MAPA SYTUACYJNO-WYSOKOŚCIOWA
DO CELÓW PROJEKTOWYCH
skala 1:500

PLAN
SYTUACYJNY
ul. Pszczela

Inwestor PROJEKT SIECI WODOCIAGOWEJ W ULICY PSZCZELEJ W TUSZYNI WRAZ Z PRZYŁĄCZAMI		Inwestor GMINA TUSZYN ul. Piotrkowska 2/4 95-080 Tuszyn	
Stadium opracowania PROJEKT WYKONAWCZY	Technologia TECHNOLOGIA	Wykonawca Biurowo Projektowe Doradco GA-NIS ul. Nowot 11 90-029 Łódź	
Typ rysunku PLAN SYTUACYJNY PROJEKT ZAGOSPODAROWANIA TERENU			
Linia i oznaczenie	Nr uprawnień	Podpis	Skala: 1:500
Projektował: Inż. Henryk Kamiński	144/78/WML	<i>[Signature]</i>	Nr rysunku: 1
Opisał: Artur Kosinski		<i>[Signature]</i>	Data: LIPCEK 2007

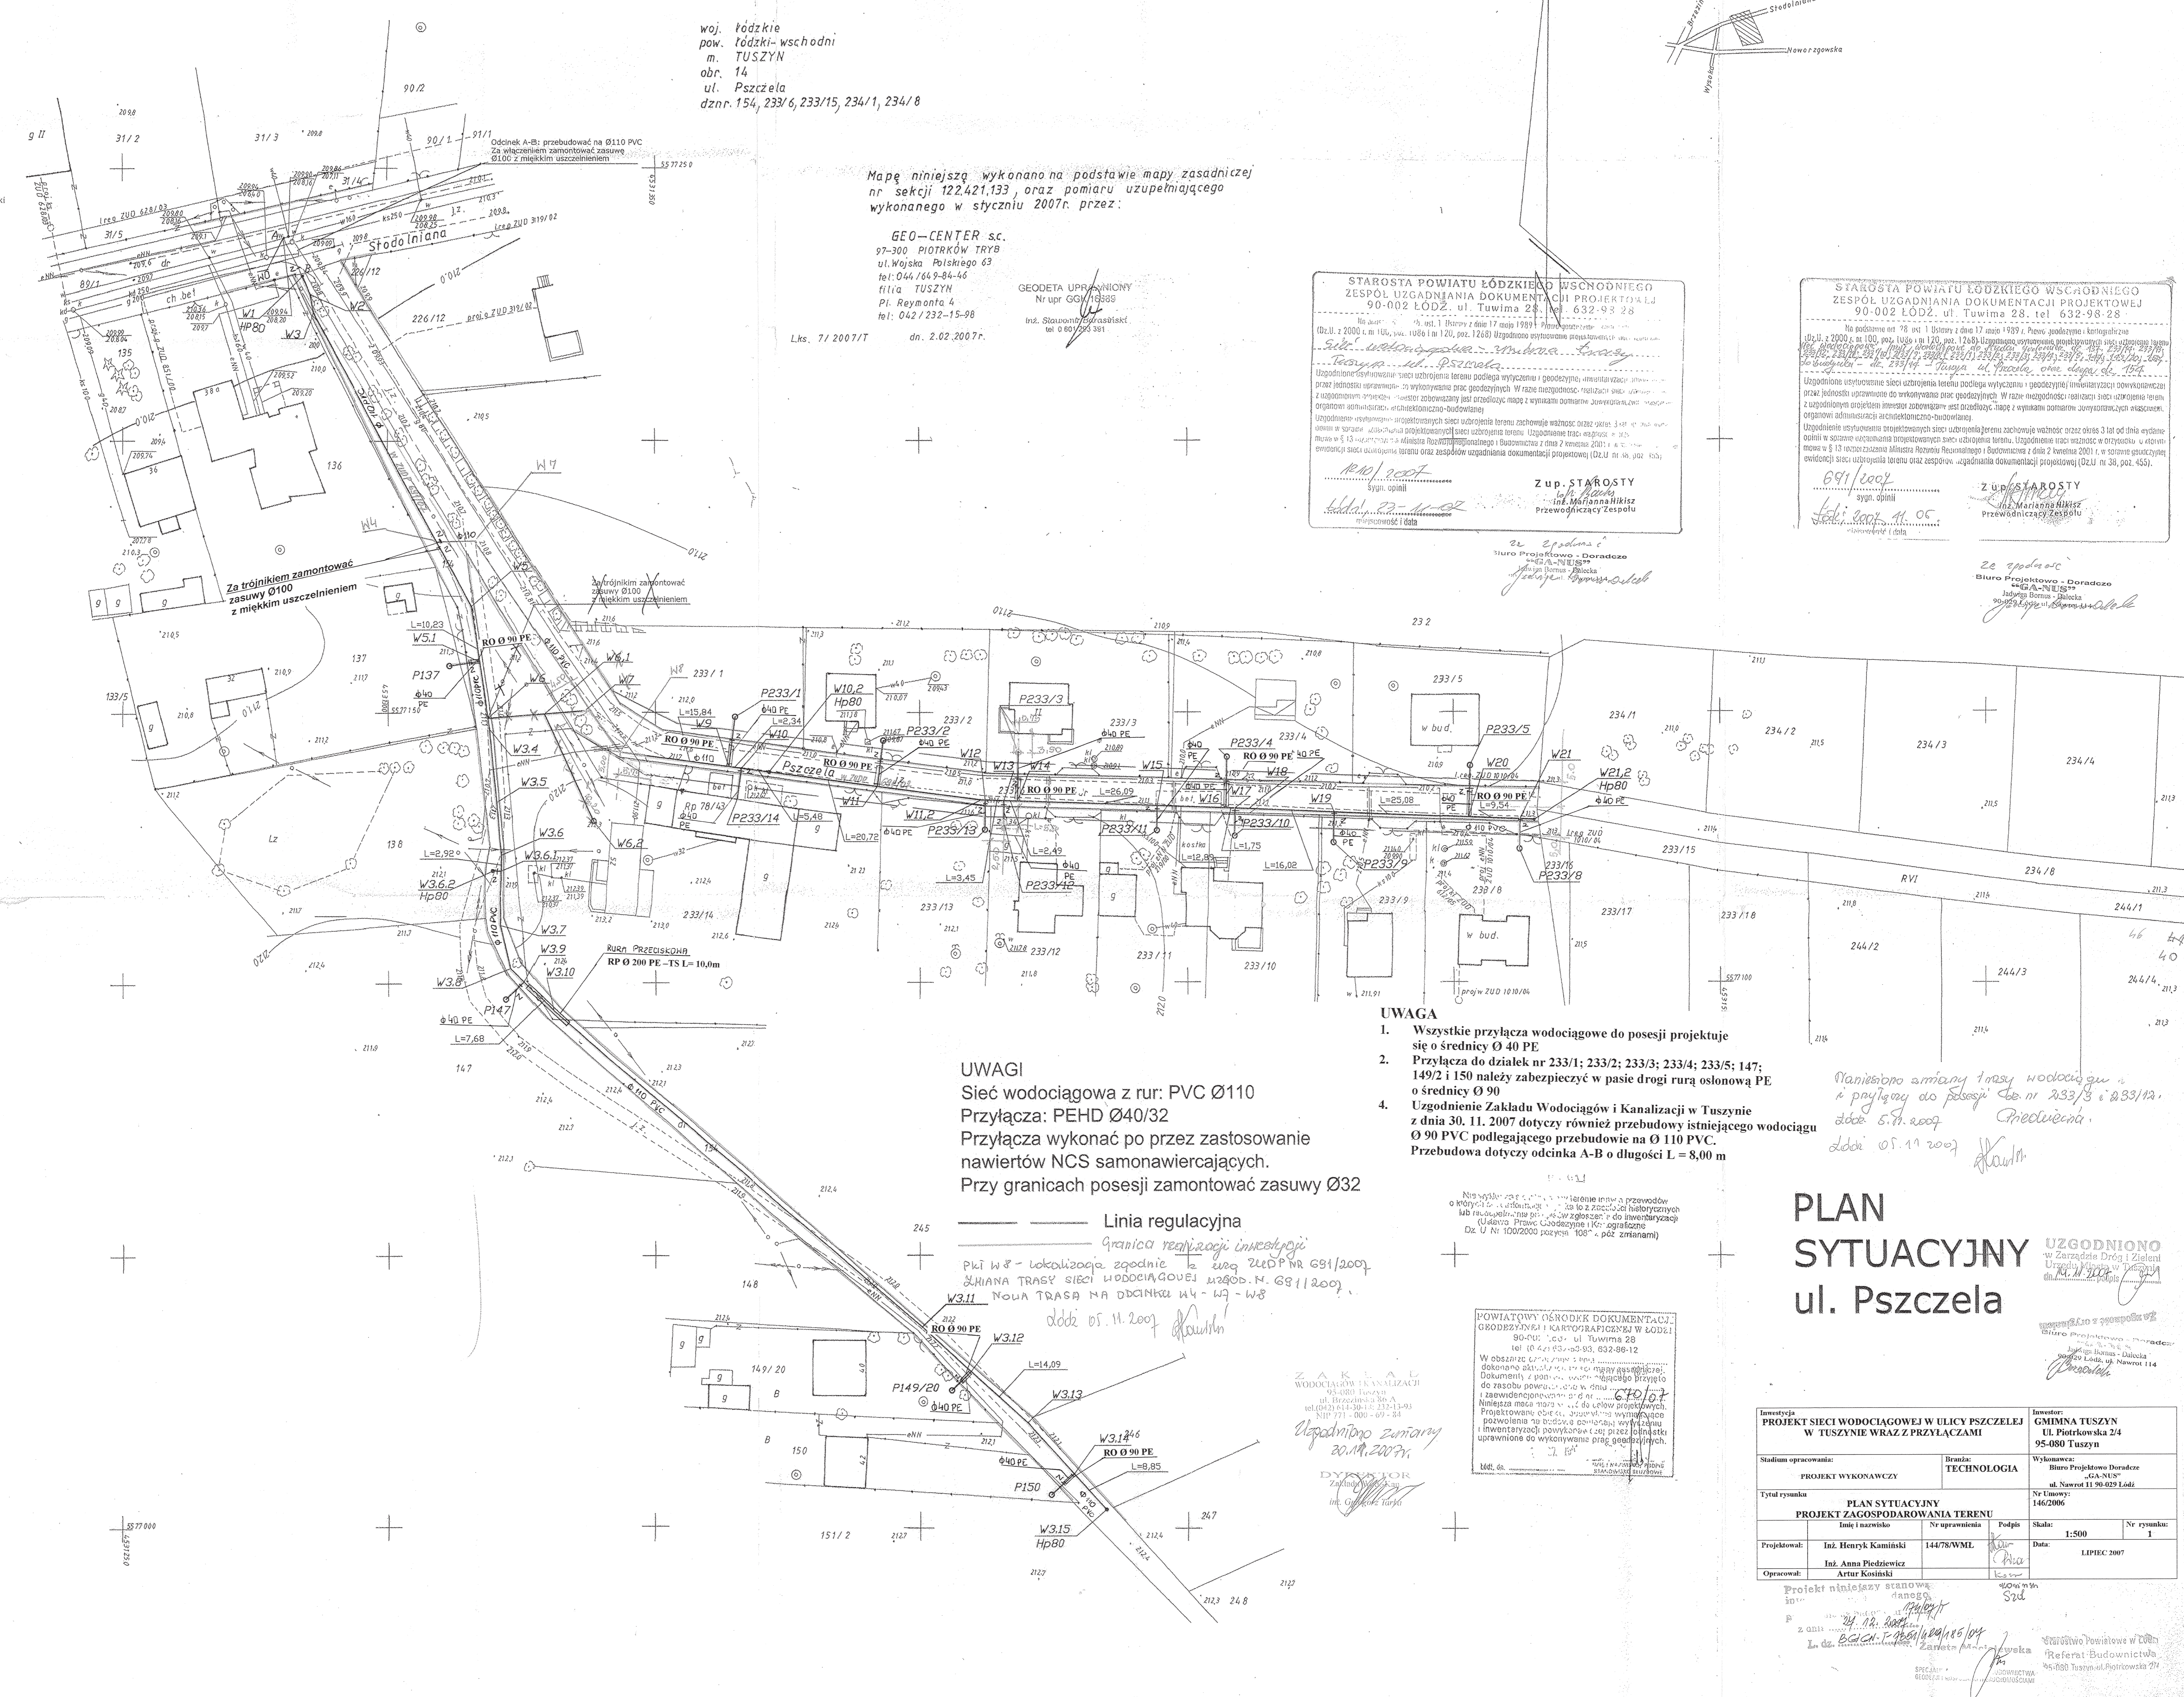
- UWAGA**
1. Wszystkie przyłącza wodociągowe do posesji projektuje się o średnicy Ø 40 PE
 2. Przyłącza do działek nr 233/1; 233/2; 233/3; 233/4; 233/5; 147; 149/2 i 150 należy zabezpieczyć w pasie drogi rurą osłonową PE o średnicy Ø 90
 3. Uzgodnienie Zakładu Wodociągów i Kanalizacji w Tuszynie z dnia 30. 11. 2007 dotyczy również przebudowy istniejącego wodociągu Ø 90 PVC podlegającego przebudowie na Ø 110 PVC. Przebudowa dotyczy odcinka A-B o długości L = 8,00 m

Linia regulacyjna
granica realizacji inwestycji
pki W 8 - lokalizacja zgodnie z uwagą z 05.11.2007
ZMIANA TRASY SIECI WODOCIAGOWEJ uwag. N. 09/11/2007
Nowa TRASA NA ODCINKU W 4 - W 8
data 05.11.2007
